Stellungnahme zu den
Entwürfen für
Szenariorahmen für die
Netzentwicklungspläne
Strom und
Gas/Wasserstoff

Stand: 28.09.26

Das Hauptstadtbüro Bioenergie bündelt die politische Arbeit der Branche und wird getragen von:
Bundesverband Bioenergie e. V. (BBE), Deutscher Bauernverband e. V. (DBV), Fachverband Biogas e. V. (FvB)
und Fachverband Holzenergie (FVH)

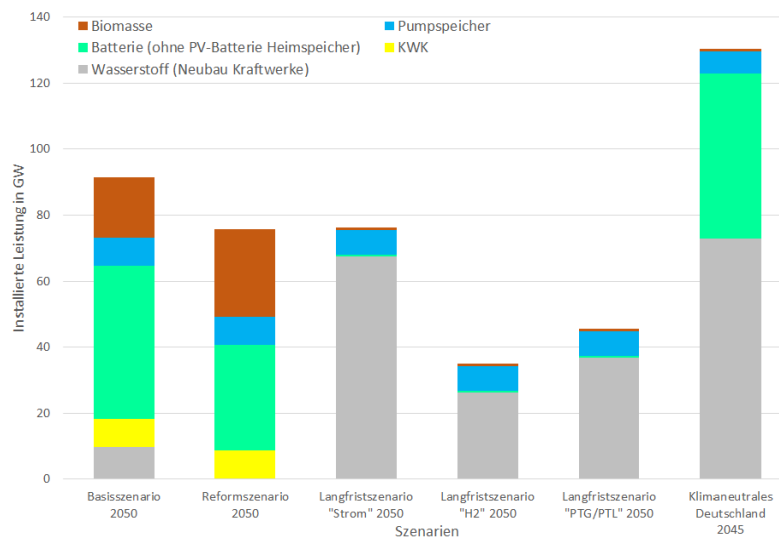
Die angenommene Zubauleistung von 94,1 GW Gaskraftwerksleistung ist nach Ansicht der Bioenergieverbände deutlich zu hoch. Die Bundesregierung schreibt über das StromVKG erstmal deutlich geringere Leistungen aus. Mehr ist auch beihilferechtlich schwer zu rechtfertigen. Unabhängig davon stand in den Diskussionen davor ein Bedarf zwischen 20 und 30 GW im Raum. 94,1 GW überschreiten die maximale Last in Deutschland und sind daher unrealistisch.

Angesichts dieses angenommenen umfangreichen Neubaus von Gaskraftwerken ist nicht nachvollziehbar, warum an anderer Stelle der Rückbau der gesicherten Leistung von Biomasseanlagen festgeschrieben wird. Wie in der Antwort auf Frage 30 beschrieben kann allein durch die Stabilisierung und Flexibilisierung der Stromerzeugung aus Biomasse bis zu 19,3 GW gesicherte flexible Leistung bereitgestellt werden. Diese Entwicklung sollte in die Annahmen zur Stromerzeugung auf Biomasse aufgenommen und die angenommene Zubauleistung für Gaskraftwerke entsprechend gesetzt werden.

In Abbildung 40 und Tabelle 26 wird deutlich, dass regionale Schwerpunkte der Kraftwerksleistung Nordwest-Deutschland (insb. NRW) und Süddeutschland sein soll. Dies sind jedoch auch Schwerpunktregionen für die Stromerzeugung aus Biomasse.

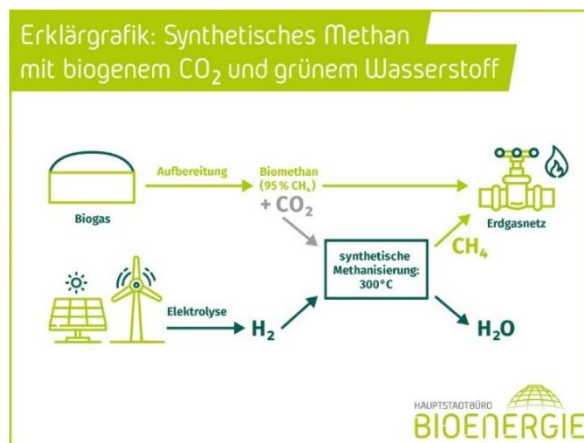
Die Annahme in Szenario 1 halten wir für weniger plausibel. Ein Spitzenlastkessel läuft wenige hundert Stunden im Jahr. Bei so geringer Auslastung sind zwei Faktoren entscheidend: die Kosten des Brennstoffs und dessen sichere Verfügbarkeit am Standort. Der Wirkungsgrad spielt eine untergeordnete Rolle. Biomethan ist über das bestehende Methanetz und die bestehenden Unterspeicher an

nahezu jedem Fernwärmestandort verfügbar und erfordert keinen Umbau der Kesselanlagen. Wasserstoff wäre dagegen nur an Standorten verfügbar, die an das Kernnetz angeschlossen sind, und müsste für wenige Betriebsstunden im Jahr vorgehalten werden. Der Entwurf selbst stellt fest, dass der Wasserstoffhochlauf mit „erheblichen Unsicherheiten“ behaftet ist (Entwurf, S. 18). Diese Unsicherheit gerade auf die Versorgungssicherheit der Fernwärme an den kältesten Tagen des Jahres zu übertragen, erscheint uns nicht angemessen.
